Projet d'aménagement de nouveaux bassins d'eau de procédé et de sédimentation à la mine de Mont-Wright à Fermont

Rapport d'enquête et d'audience publique

Bureau
d'audiences
publiques sur
l'environnement

Avril 2018

Figure 2 Les infrastructures du projet

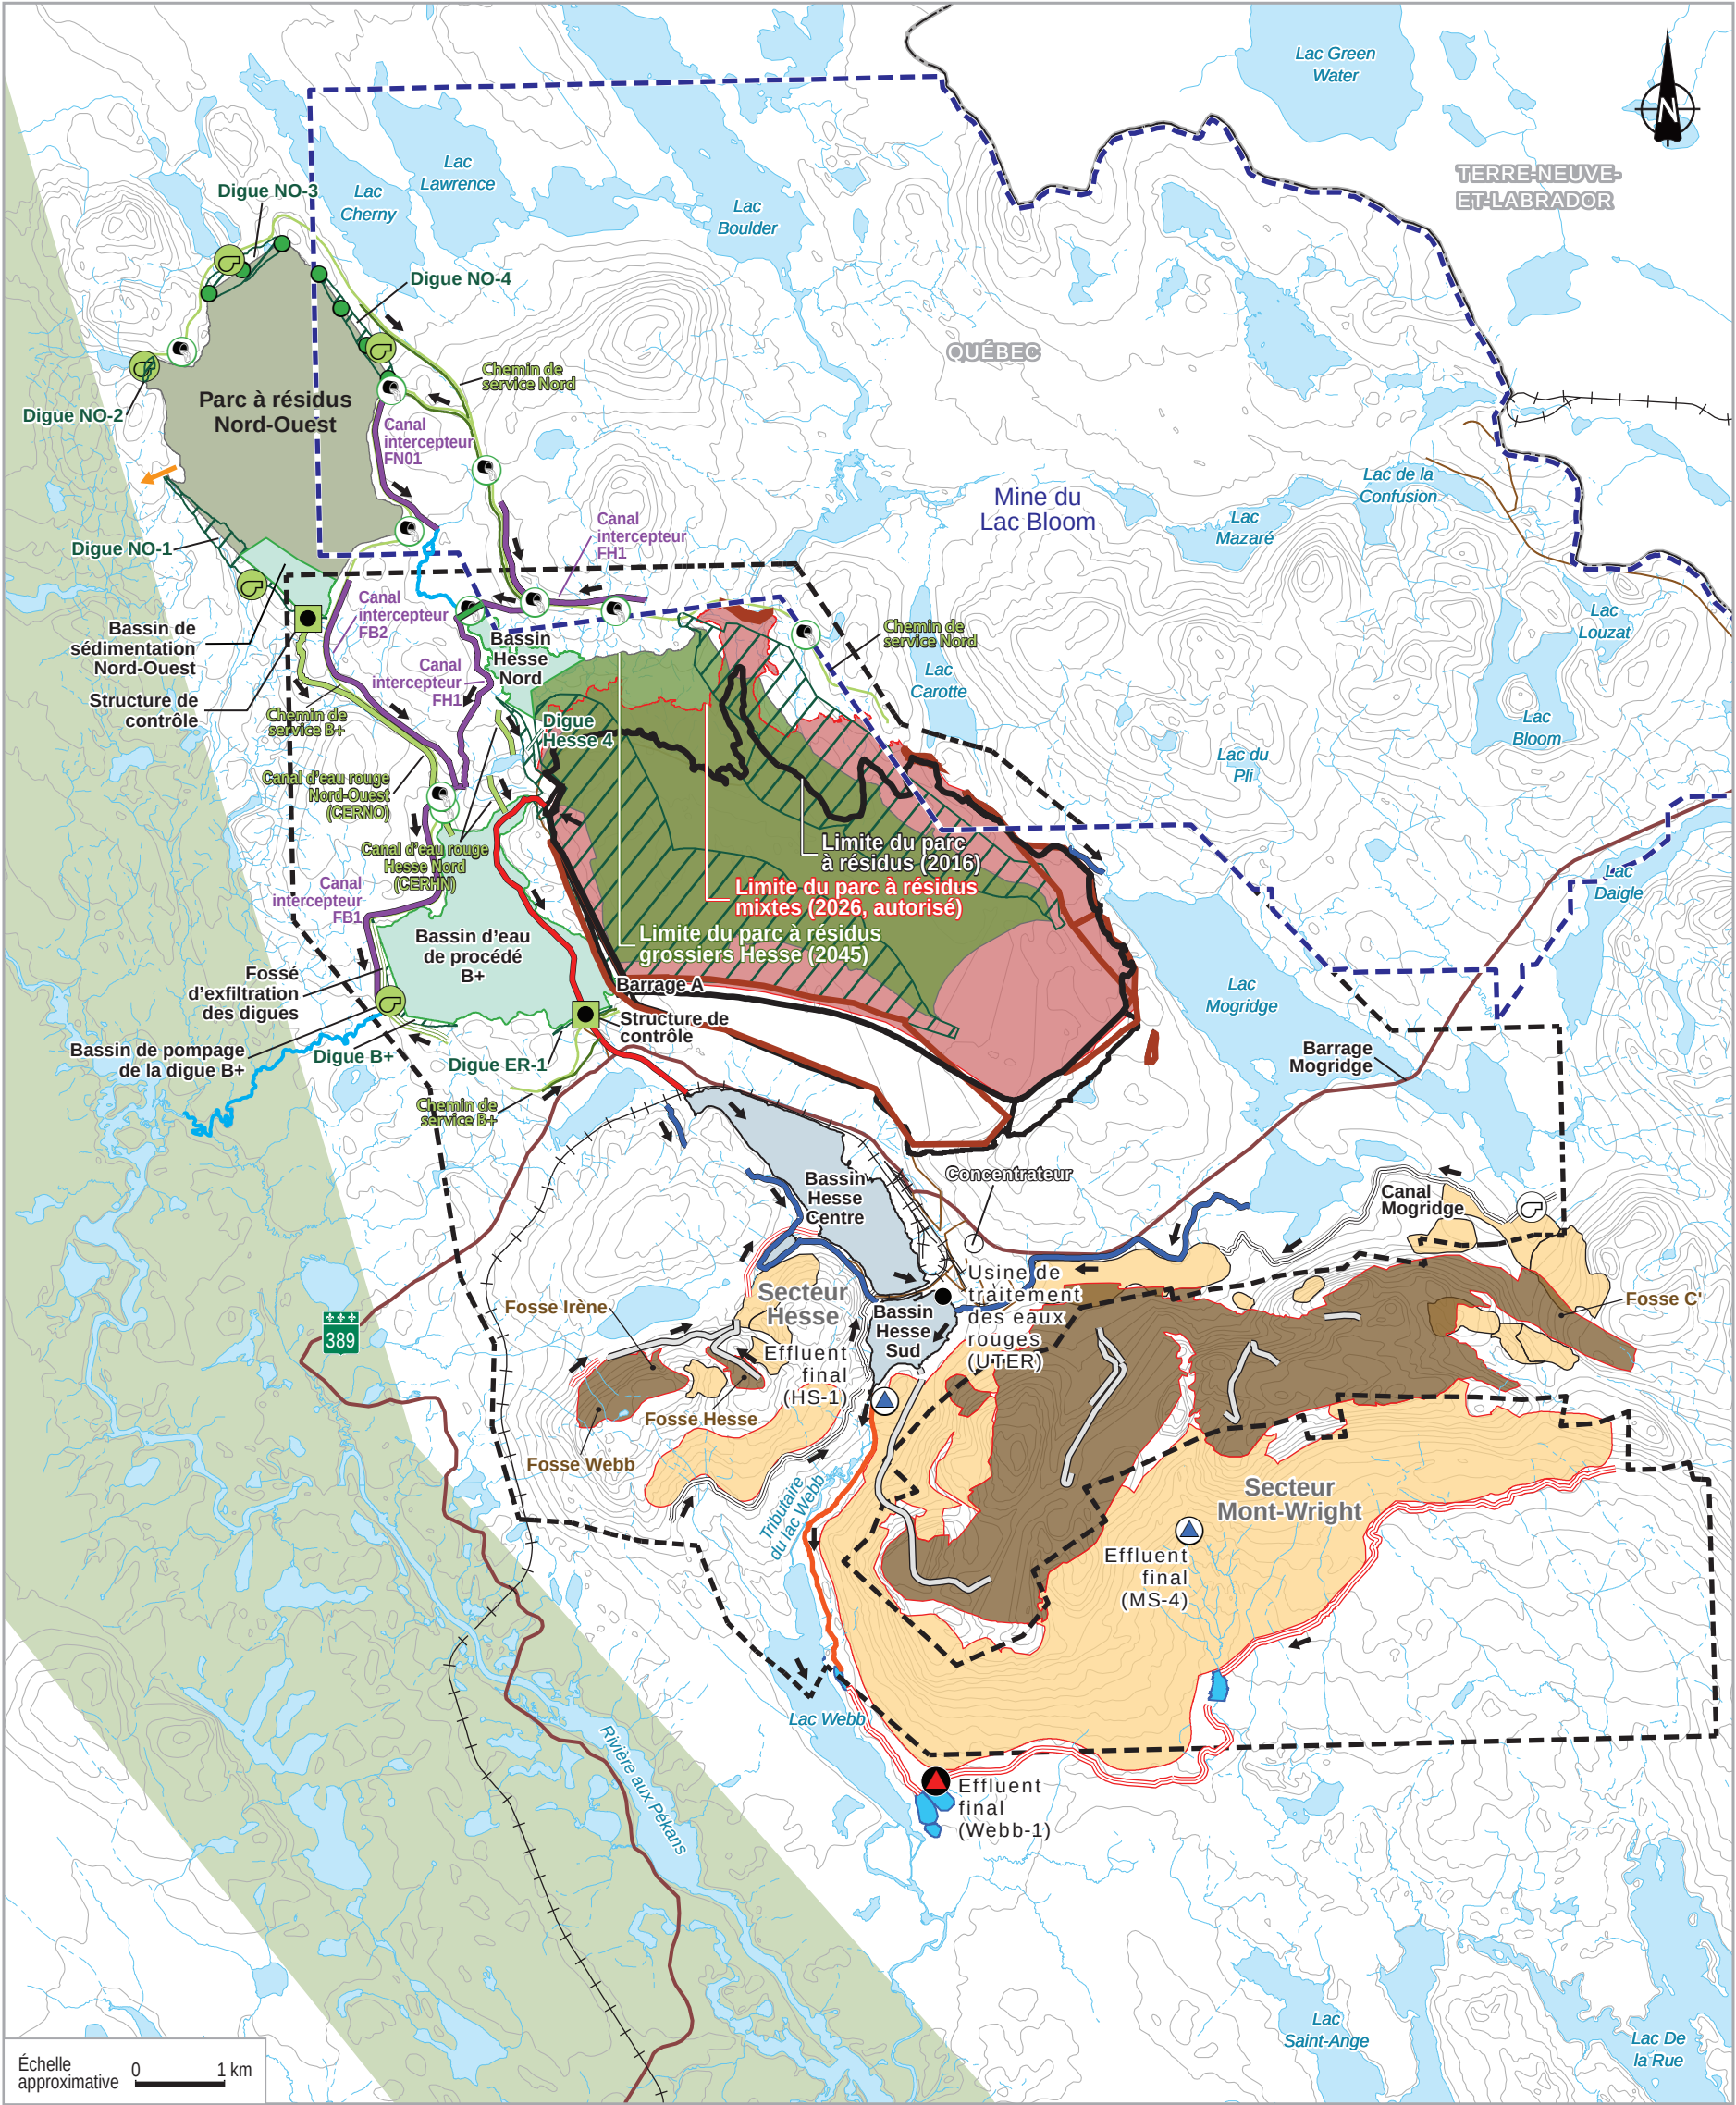
La construction des nouvelles digues est prévue en deux phases. Durant la phase 1 (échéance 2020), la construction des digues ER-1 et B+ permettrait de former le bassin d'eau de procédé B+. Quant aux digues NO-1, NO-2, NO-3 et NO-4, elles seraient mises en place pour 2026 pour former le parc à résidus Nord-Ouest et son bassin de sédimentation. Un rehaussement des digues ER-1 et B+ est également prévu durant cette deuxième phase des travaux (figure 2) (PR3.6, p. 27 à 29 ; PR5.1.1, annexe K, p. ii).

Comme vu au chapitre 4, l'eau qui se dirige vers le bassin Hesse Centre provient principalement du parc Hesse (figure 2). L'eau du bassin Hesse Centre est soit réutilisée comme eau de procédé, soit traitée à une unité de traitement des eaux rouges (ferreuses) (UTER). Des eaux usées sanitaires traitées de quelques bâtiments, dont la centrale thermique, se dirigent également vers ce bassin. L'eau qui n'est pas réutilisée par le concentrateur est traitée à l'UTER par procédé de floculation et le pH y est ajusté. Elle est ensuite déversée dans le bassin Hesse Sud. La capacité de traitement de l'UTER est de 7 800 m³/h et 17 Mm³/an d'eau y transitent. L'eau du bassin Hesse Sud coule dans le lac Webb, puis se déverse à la rivière aux Pékans par le ruisseau Webb. L'effluent à la sortie du bassin Hesse sud, qui constitue l'effluent principal de la mine de Mont-Wright, est nommé HS-1 (figure 4) (*ibid.*, p. 4-46 et 4-47).

Figure 3 Le projet de compensation de l'habitat du poisson et des milieux humides

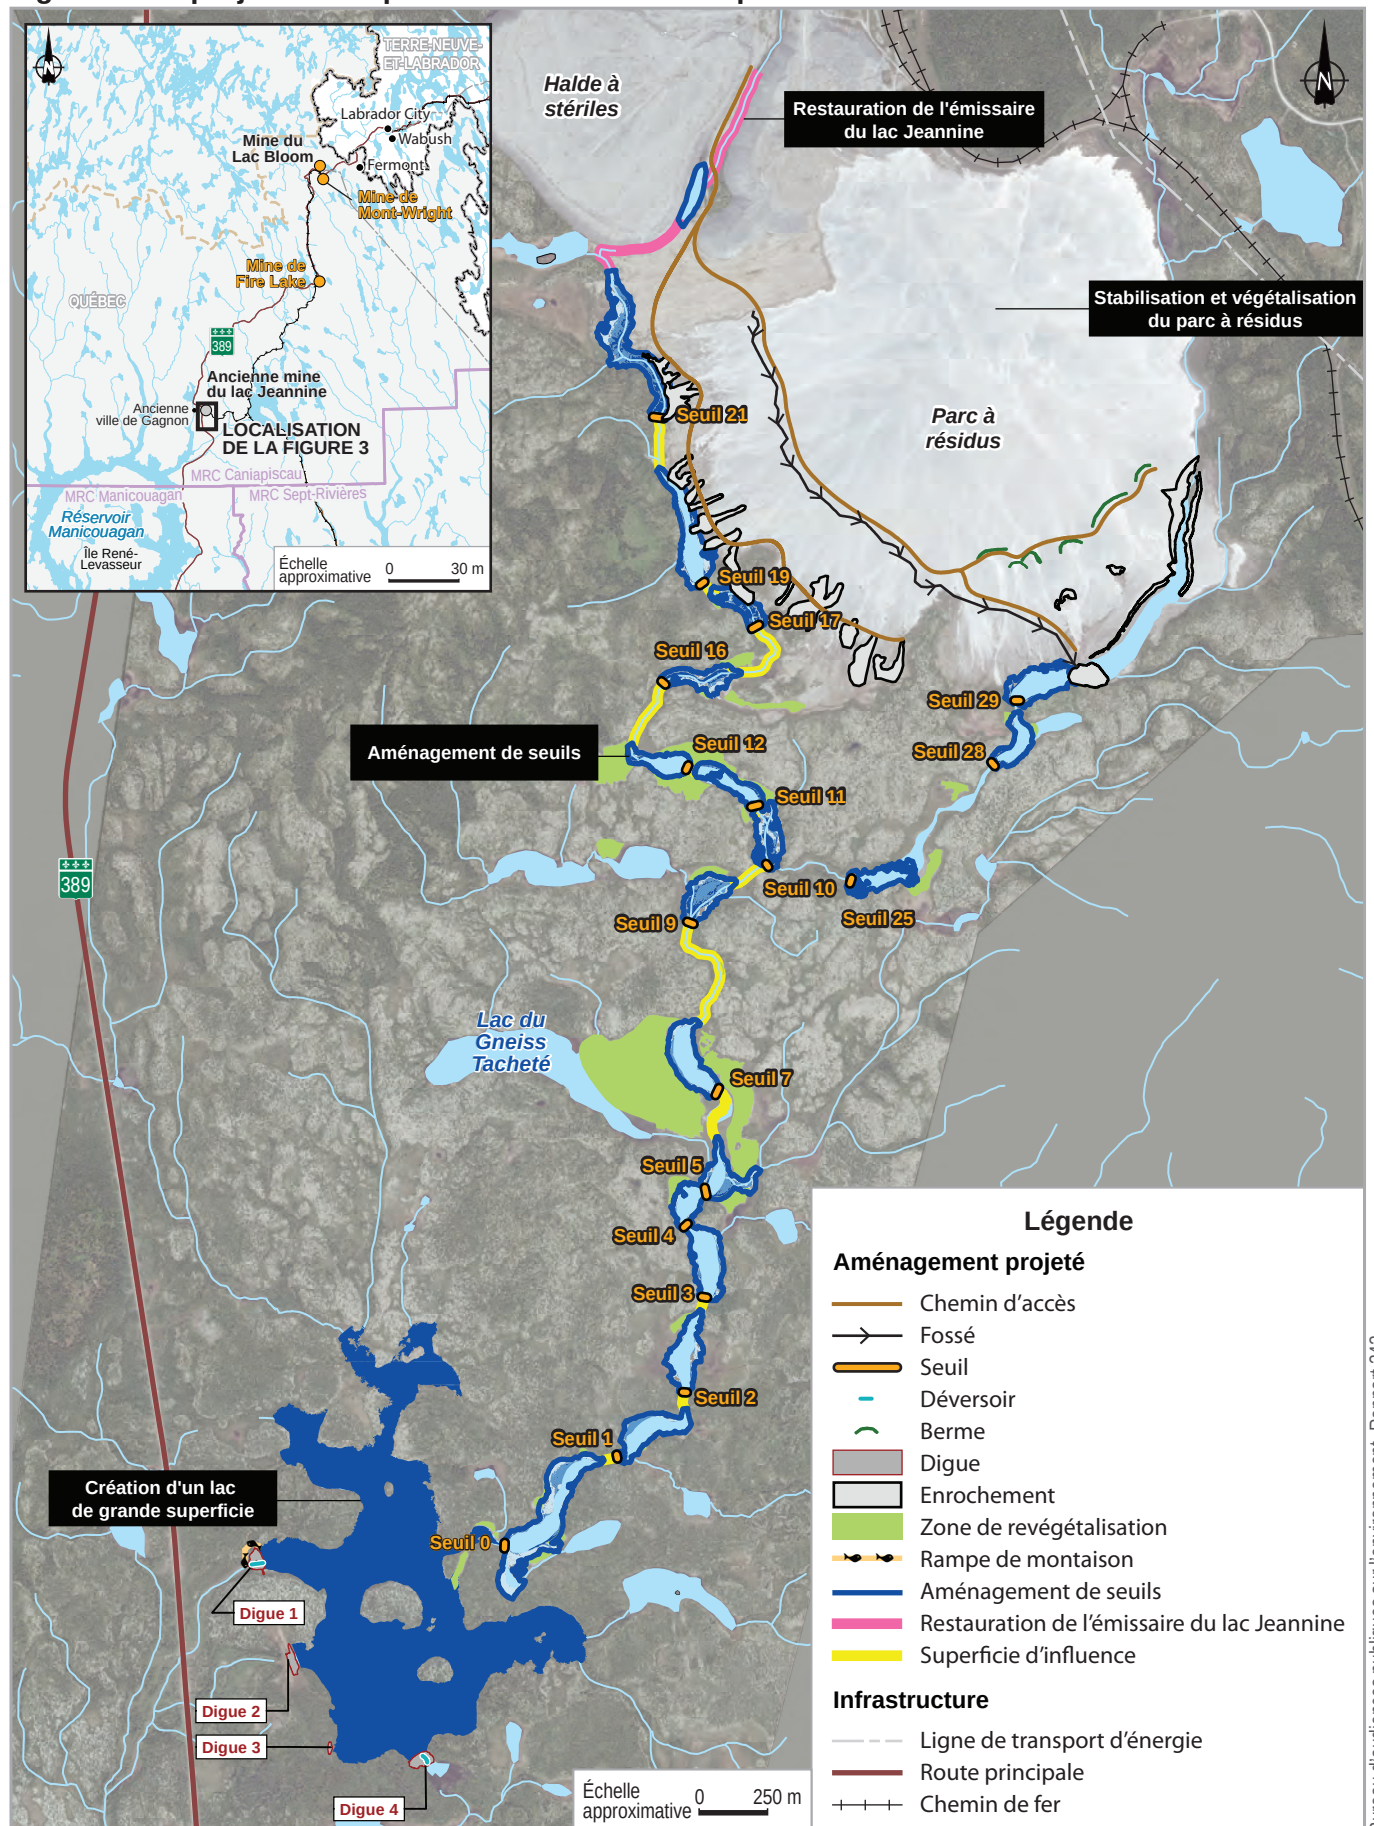
Le promoteur compte restaurer un tronçon de 968 m de l’émissaire du lac Jeannine, soit la portion qui s’écoule sous le parc à résidus et la halde de stériles. La mise en place de 18 seuils entre le parc à résidus et la route 389 rehausserait le niveau de l’eau dans une suite de lacs en aval du parc (figure 3). Ces ouvrages favoriseraient la libre circulation du poisson et lui fourniraient des aires de reproduction, d’alimentation, d’alevinage et de repos. De plus, vers 2023, quatre digues rehausseraient le niveau d’eau en amont de la route 389 pour créer un lac de 70 ha, dont la morphologie, constituée de fosses, de baies et de substrats variés, offrirait une diversité d’habitats pour le poisson. Afin de permettre l’établissement d’une population de poisson plus rapidement, des spécimens seraient capturés dans le même bassin versant et transférés dans ce lac. Le promoteur précise que ce plan de compensation vise essentiellement l’omble de fontaine et que des frayères seraient aménagées. Il estime que les habitats restaurés et récréés, totalisant 92 ha, seraient diversifiés, de bonne qualité et répondraient aux besoins de la faune aquatique (PR3.6, p. 95 et 96 ; M. Jean-François Poulin, DT2, p. 104 et 105). Le tableau 2 présente les superficies d’habitat du poisson compensées pour chacun des éléments de ce programme.

Figure 6 Les stations d'échantillonnage de l'eau de surface

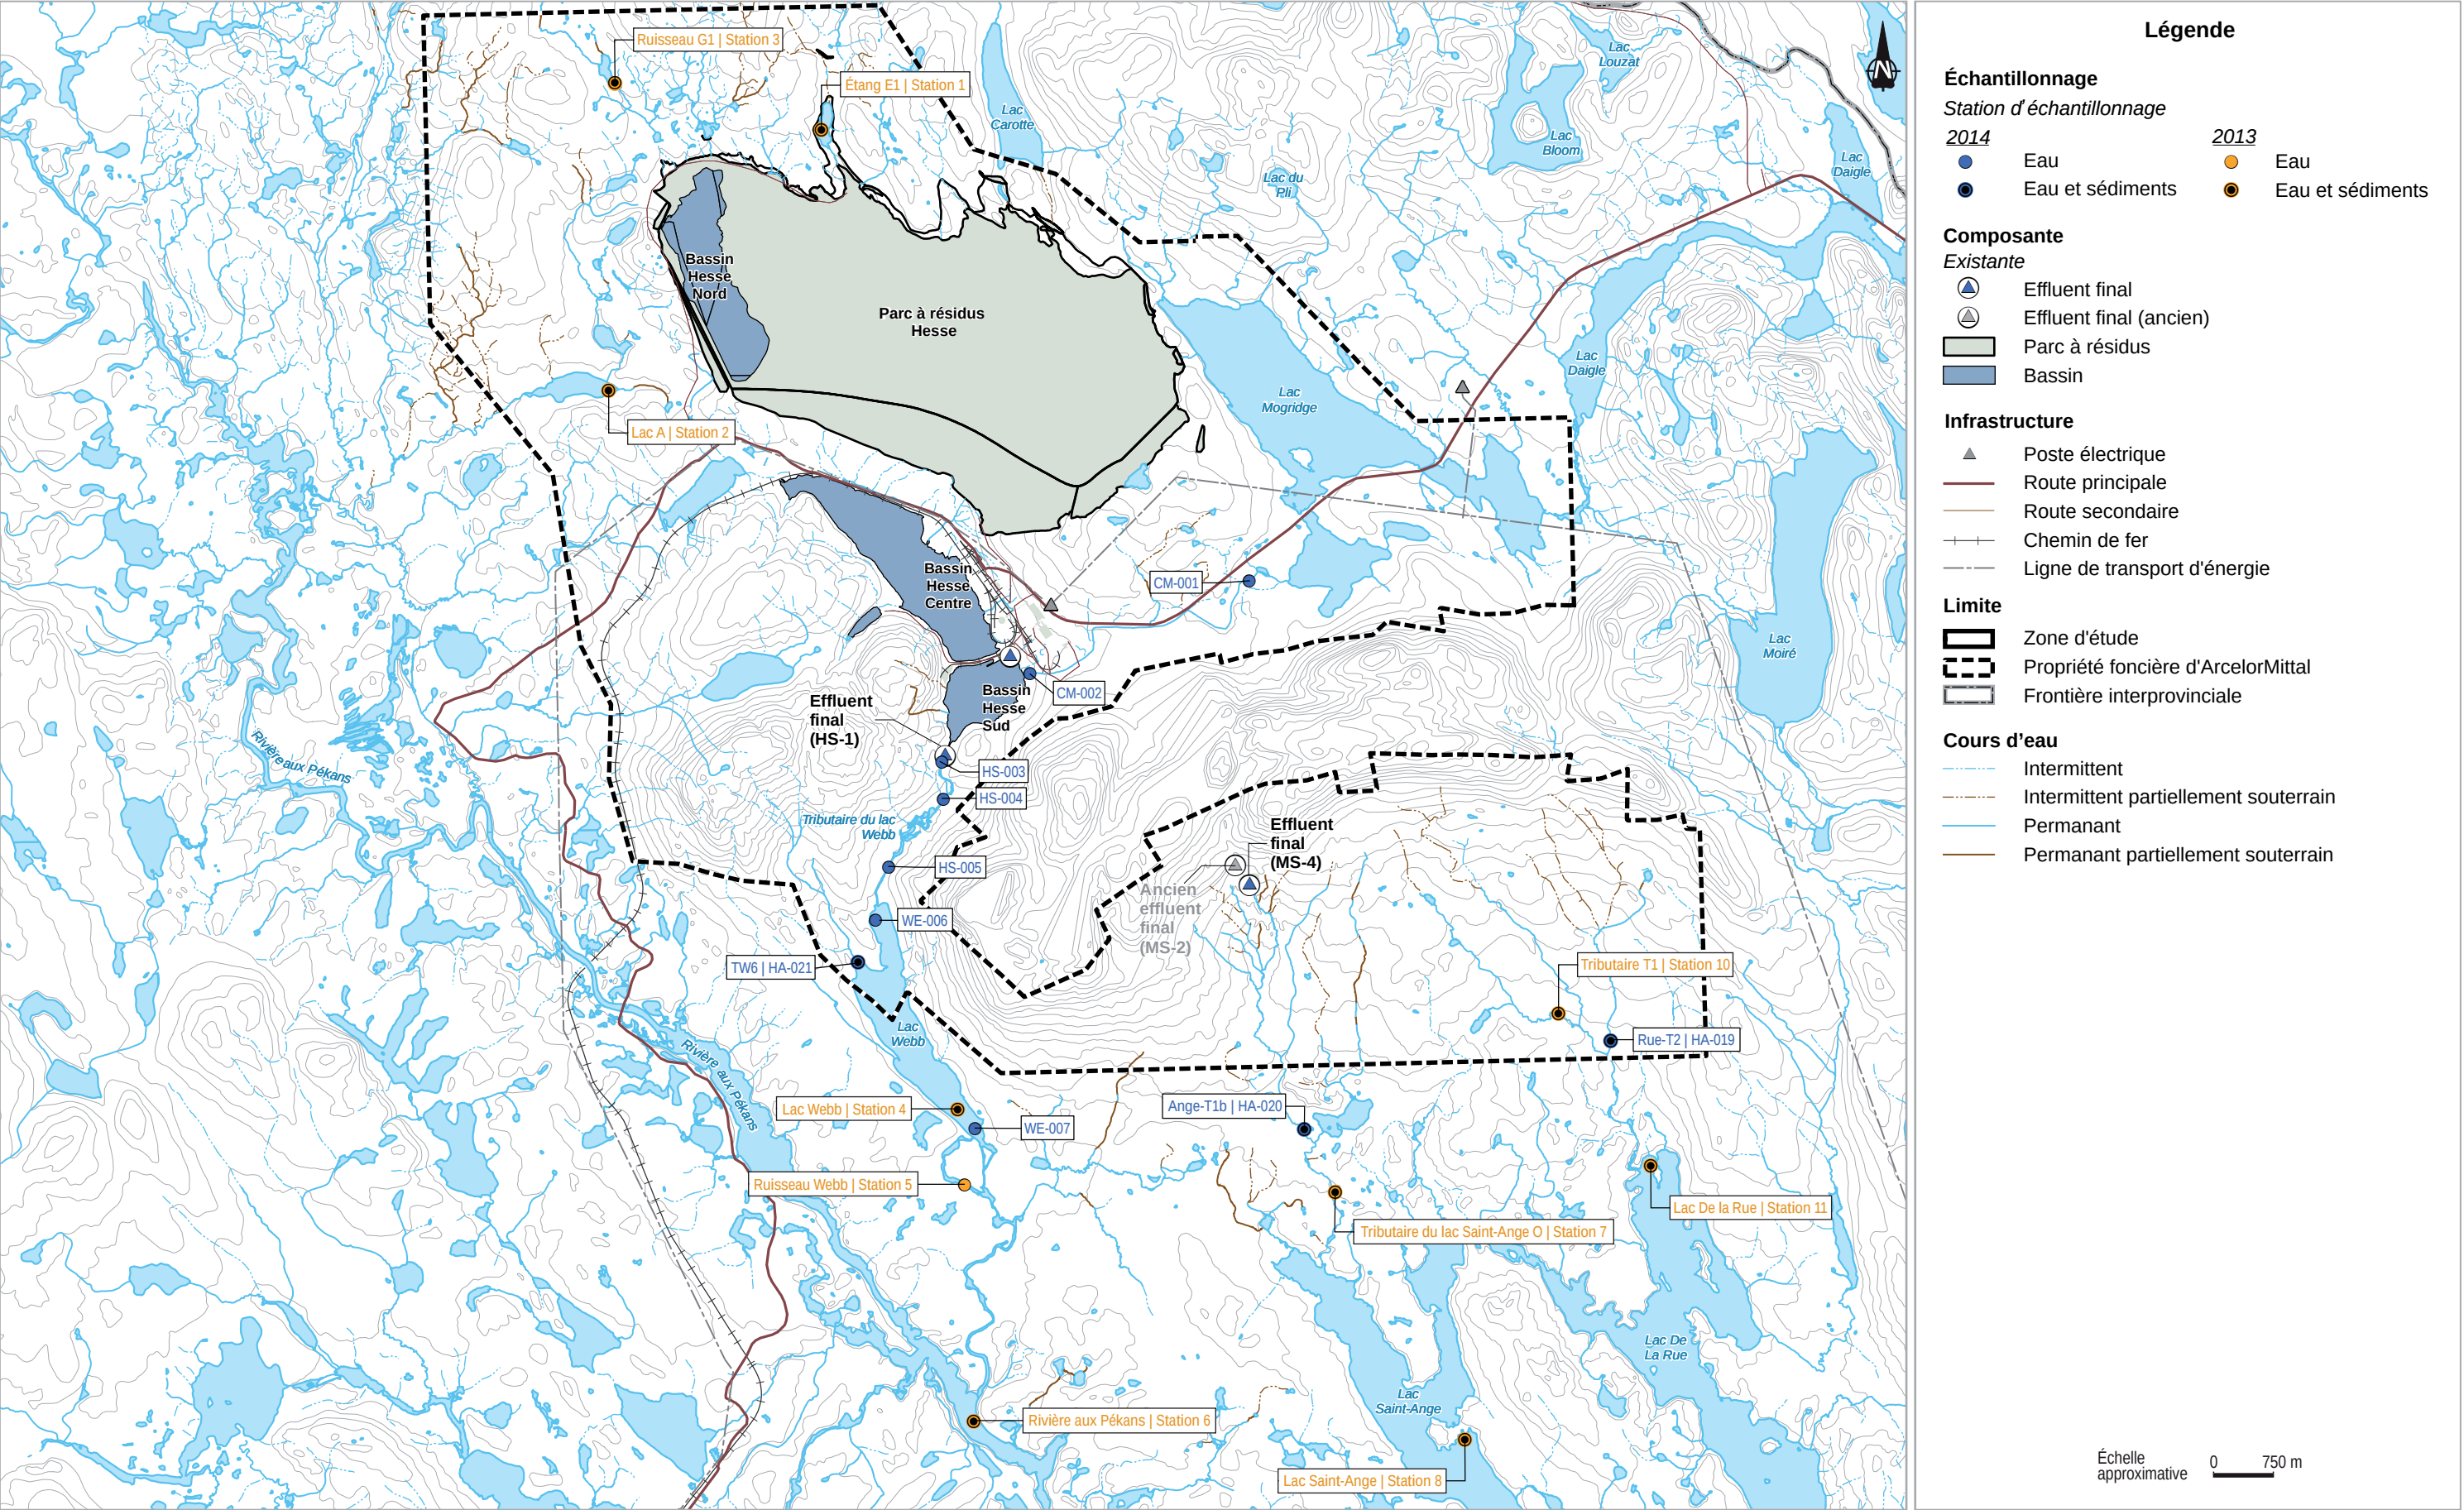
Le promoteur estime que l'eau échantillonnée en 2013, notamment dans l'étang E1 (station 1), le lac A (station 2), le ruisseau G1 (station 3), puis, en 2014, dans le canal Mogridge (CM-001) en amont de la halde Hesse et dans le ruisseau TW6 (HA-021), est représentative du milieu naturel de sa zone d'étude puisqu'il n'y a pas d'effluent sanitaire ou minier dans ces secteurs (figure 6) (PR3.1, p. 7-91).

- ♦ **Avis** – *La commission d'enquête est d'avis que le promoteur devrait entreprendre, en 2018 et pour les années suivantes, une campagne d'échantillonnage de l'eau de surface en amont de la mine de Mont-Wright. Ainsi, il disposerait d'un portrait à long terme de son comportement. La collecte d'échantillons devrait se faire sur une base saisonnière, plutôt qu'annuelle.*

- ♦ **Avis** – *Puisque plusieurs lacs et cours d'eau échantillonnés sont situés à l'emplacement prévu pour recevoir le bassin d'eau de procédé B+, l'agrandissement du parc à résidus Hesse et le futur parc à résidus Nord-Ouest, la commission d'enquête est d'avis que le promoteur devrait sélectionner de nouveaux lacs et cours d'eau afin de connaître, à long terme, la qualité de l'eau de surface en amont de ses installations.*
